Shearwater Teric

Notes de version du firmware

VERSION 17 04/03/2020

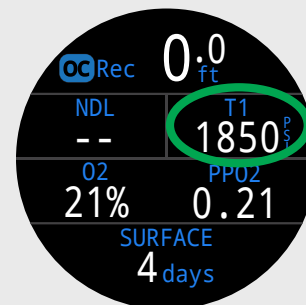
Dans la disposition Standard du mode OC Rec, possibilité d'utiliser un autre affichage à l'emplacement de la valeur TTS (DTR), en haut à droite.
